Mission régionale d'autorité environnementale

**Avis délibéré  
sur le projet de construction d'un centre d'hébergement  
de données informatiques  
Tremblay-en-France (93)**

N° APJIF-2023-057  
du 02/11/2023

Figure 7: Tracés envisagés par la société RTE pour le raccordement entre le site et le poste électrique du Sausset (source : étude d'impact, p. 128)

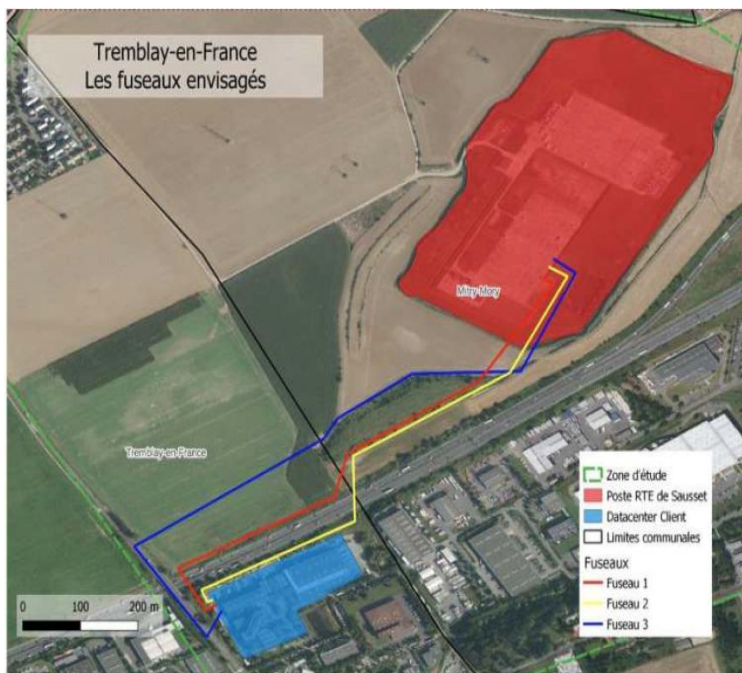
Ainsi, il a fait l'objet d'une demande de justification technico-économique (JTE) par RTE le 30 septembre 2022, approuvée par le ministre de la transition écologique le 1<sup>er</sup> février 2023. Durant la réunion de concertation, qui s'est tenue le 27 septembre 2023 sous l'égide du préfet coordonnateur de Seine-Saint-Denis, l'aire d'étude et les deux fuseaux de raccordement de moindre impact proposés par RTE ont été décidés (fuseau 1 et 2 figure 6).

Le fuseau n° 1 emprunte la galerie RTE existante. Le fuseau n° 2 sort du poste électrique en tranchée classique dans les parcelles agricoles, puis passe en sous-œuvre sous l'autoroute A104 pour rejoindre le site de Goodman France, qu'il longe en tranchée classique jusqu'au futur poste sur le site de Goodman France.

Figure 10: exposition aux rayonnements électromagnétiques autour des deux transformateurs haute tension/moyenne tension (source Etude d'impact pièce G p. 208). La légende présente une « exposition globale » alors que le cumul de l'ensemble des rayonnements n'a pas été étudié.

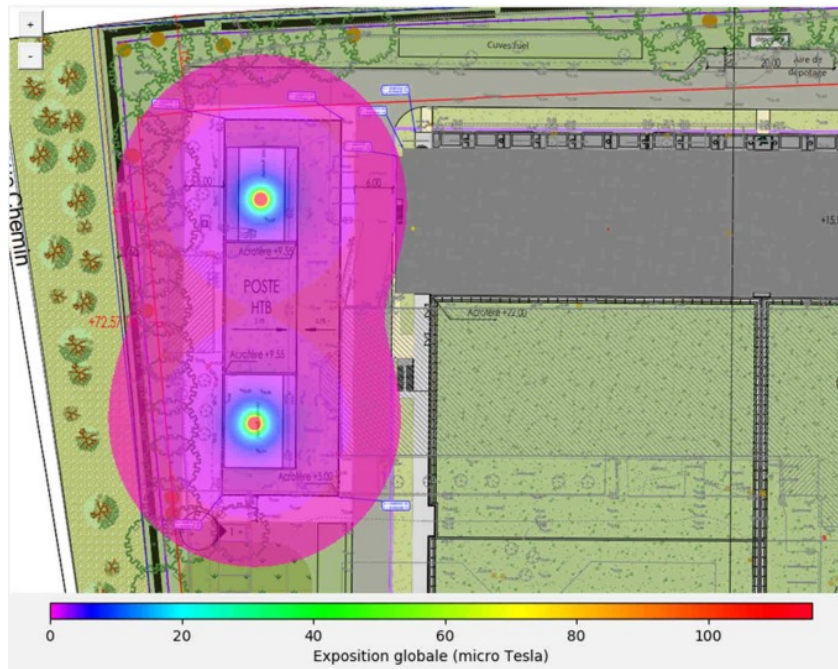
Par ailleurs, l'Autorité environnementale constate que les rayonnements électromagnétiques des circuits de transport du courant ne sont pas évalués. L'instruction du 15 avril 2013 relative à l'urbanisme à proximité des lignes de transport d'électricité mentionne les rayonnements pour des câbles souterrains de 225 000 V (rapport, ils seront deux dans le projet) en précisant qu'à 30 mètres du réseau le rayonnement atteint des valeurs de 0,5 à 1,5  $\mu$ T. Elle précise également qu'il faut atteindre une distance de 100 mètres pour que le champ magnétique soit inférieur à 0,2  $\mu$ T. Les effets de ces rayonnements n'ont pas été pris en compte dans l'étude.

Ils devront être précisés et examinés au regard des valeurs de référence mentionnées dans l'instruction précitée. L'Autorité environnementale rappelle que l'Anses a documenté dès 2010 les effets de l'exposition aux champs magnétiques basses fréquences, notamment chez les enfants pour des valeurs supérieures à  $0,2 \mu\text{T}$  ou  $0,4 \mu\text{T}$ <sup>13</sup>. Pour la MRAe, compte tenu des incertitudes qui existent encore sur les effets des rayonnements et de la présence d'un lycée à proximité, il y a lieu de présenter les mesures de prudence qui s'imposent pour tout projet implanté dans une zone urbaine contrainte.

**(21) L'Autorité environnementale recommande de reprendre l'évaluation des rayonnements électromagnétiques du projet en considérant chacune des sources puis leur cumul, en documentant le cas échéant les différences au regard des références présentes dans l'instruction ministérielle du 15 avril 2013, en expliquant quelles sont les mesures de prévention mises en œuvre compte tenu de la proximité d'un établissement scolaire.**
